TSG T 7003

电梯检规第2号修改单

TSG T7003第2号修改单——附件A

a) 密封圈式电缆引入装置

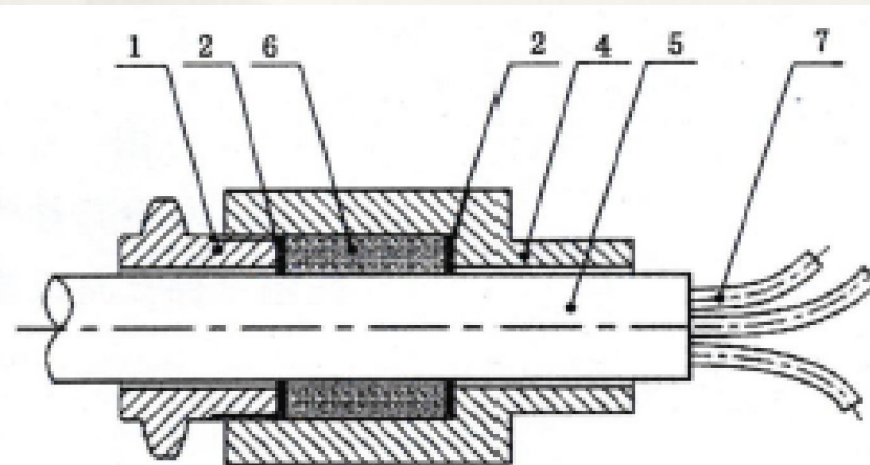
2.12 电缆 引入 C	非本安型防爆电气部件应当采用电缆密封圈式引入装置，其弹性密封圈一个孔只应密封一根电缆，弹性密封圈压紧后应能将电缆均匀地被挤紧密封，不得用胶泥或者胶布替代密封圈。	必要时现场目测。
2.12 电缆 引入 C	非本安型防爆电气部件应当采用电缆引入装置(密封方法为弹性密封圈或填料)，该装置应当能够夹紧电缆，夹紧组件可以通过夹紧措施、密封圈或者填料来实现	目测
